Engineering Change Notice(ECN)

ECN-D-2602-07

(Hand level sensor bolt head interference improvement)

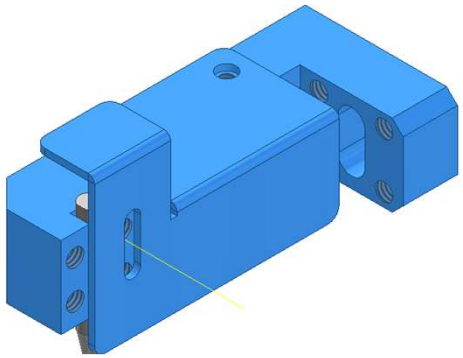
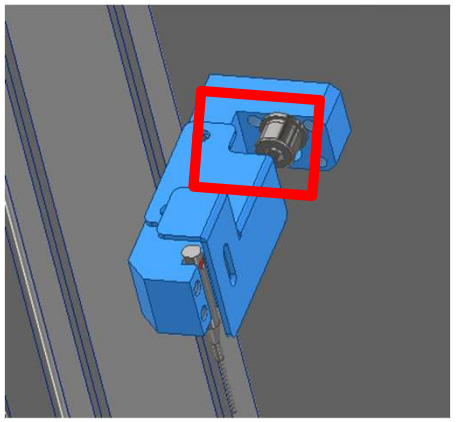
상세내용 Detail	- Interference with the bolt head Part No : LTP-ZH0P1-0 LTP-ZH0P1-0_MIR	- Secure bolt head space Part No : LTP-ZH0P1-1 LTP-ZH0P1-1_MIR
